반포천1복개 고속터미널~센트럴시티  
확장복개 포장면 점검 의견서  
(반포천1복개 정밀안전진단 용역)

2018. 10

(재)한국건설품질연구원

### 2.2 포장면 외관조사 결과

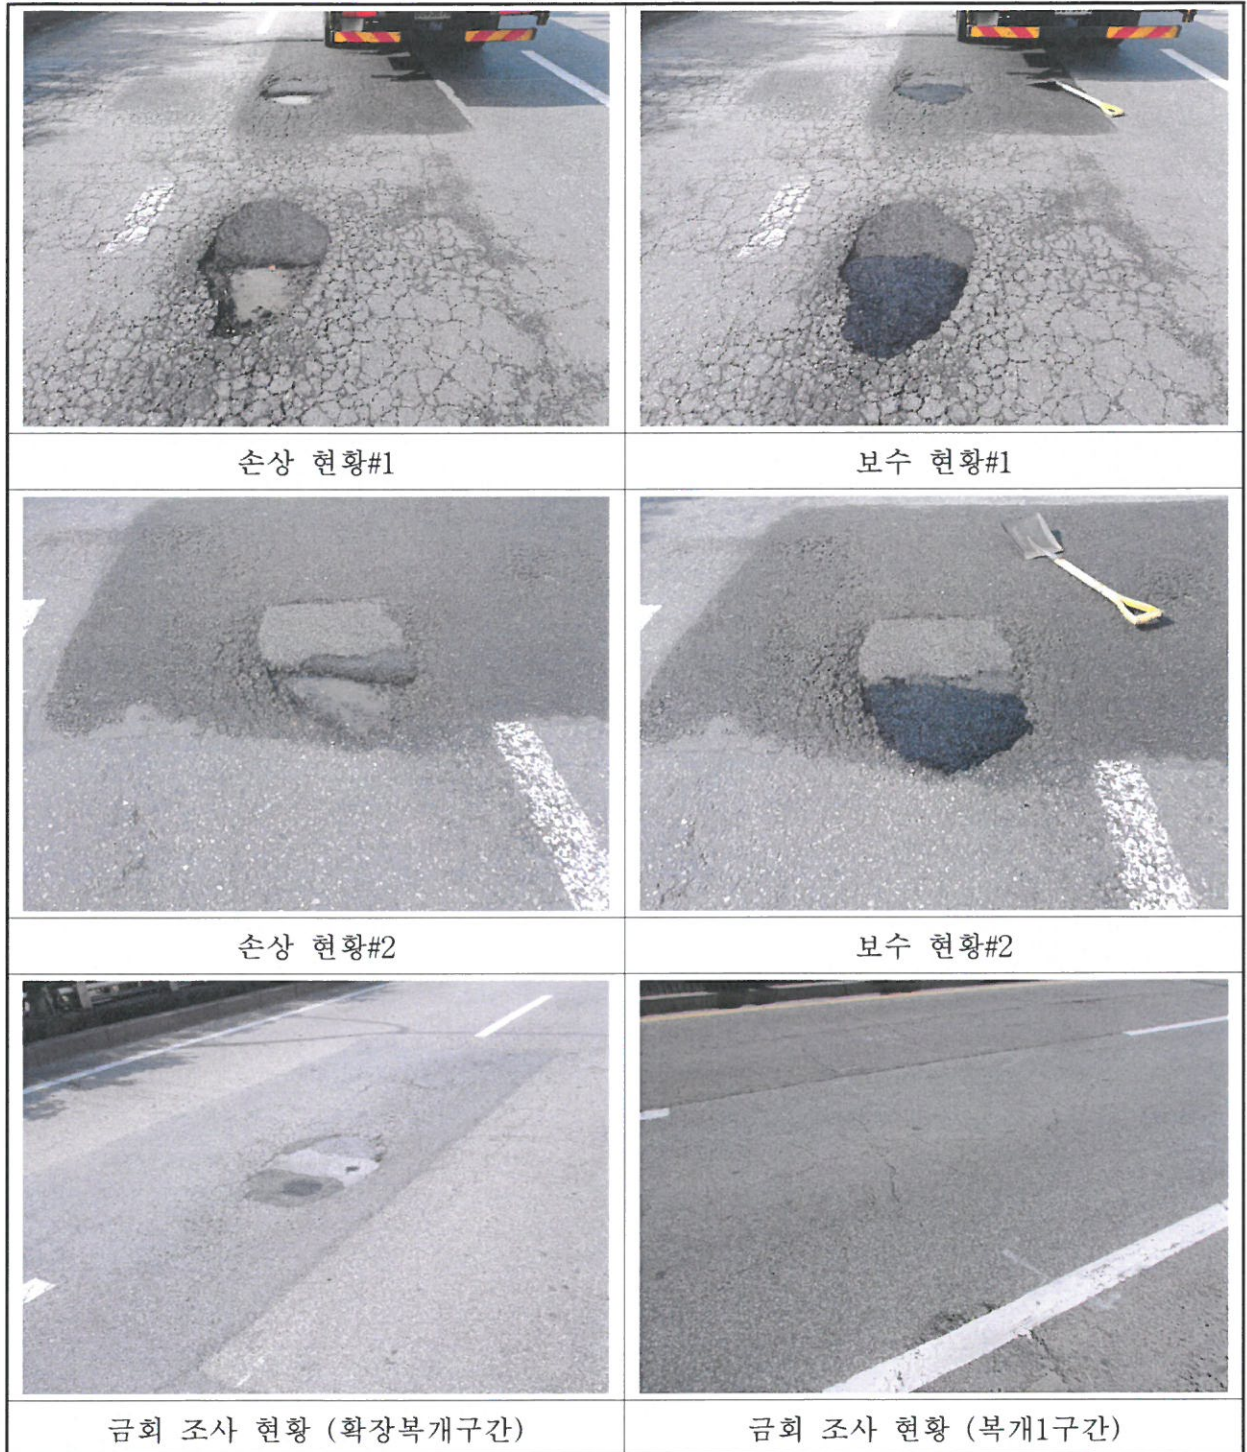
▶ 점검일 현재 반포천1복개 구조물 상부포장면(고속버스터미널~센트럴시티 구간 및 복개1구간)외관조사 결과 국부적인 포트홀 및 패임, 망상균열 등이 발생되었나, 발생한 현상에 대해 주기적인 보수(소파보수)를 실시한 것으로 조사되었다. 그에 따른 현장조사 내용은 다음과 같다.

▶ 점검일 현재 발생된 손상의 경우 해당 구간 포장부의 통행량 과다 및 공용기간증가, 동절기 염화칼슘포설 등에 의해 아스팔트의 피로균열, 파손(포트홀 및 패임), 재료의 기능 상실 등이 발생된 것으로 판단되며, 보수부에 대해 주기적인 소파보수(임시보수)를 실시하였으나, 반복적인 외력이 작용하여 임시보수에 대한 효과는 미비한 것으로 사료된다.

▶ 반포천1복개 고속버스터미널~센트럴시티 확장복개구간 및 복개1구간의 포장부 외관조사 결과, 국부적인 포트홀, 패임 및 망상균열 등의 손상이 조사되었으며, 임시보수를 통해 유지관리를 실시하고 있으나, 보수부에서 주기적인 재손상이 발생하고 있는 것으로 조사되었다. 또한, 신축이음부에 대한 외관조사 결과, 신축이음부 매몰에 의한 반사균열, 기보수 신축이음(GUSS Joint)의 노후화(부분보수 실시)가 조사되었다. 포장 및 신축이음부에 대한 주기적인 또는 손상 발생시 임시보수가 실시된 상태이나, 통행량 과다 및 공용기간증가, 구조물의 안정성 및 사용성 등을 고려할 시 해당 구간에 대한 재포장 및 신축이음 보수를 실시하는 것이 적절할 것을 판단된다.

#### 3.1 신축이음부 외관조사 결과

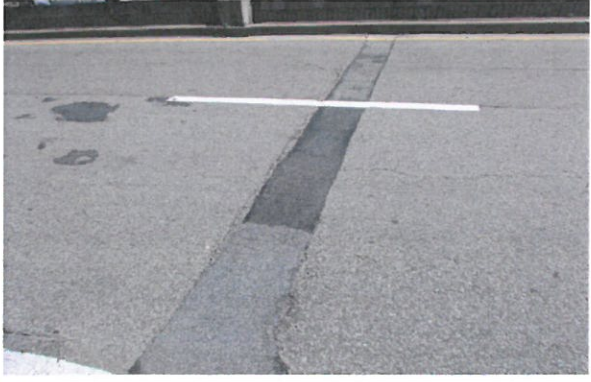
▶ 점검일 현재 반포천1복개 구조물 상부 신축이음부(고속버스터미널~센트럴시티 구간)외관 조사 결과 신축이음부 매몰에 의한 반사균열, 기보수 신축이음(GUSS Joint)의 노후화가 발생되었다. 그에 따른 현장조사 내용은 다음과 같다.

▶ 점검일 현재 발생된 손상은 포장부의 통행량 과다, 공용기간 증가에 의한 손상으로 반복적인 외력의 작용으로 발생하는 손상으로 Joint No. 19, 20, 21번과 같은 부분적인 임시보수는 그 효과가 미미한 것으로 판단된다.
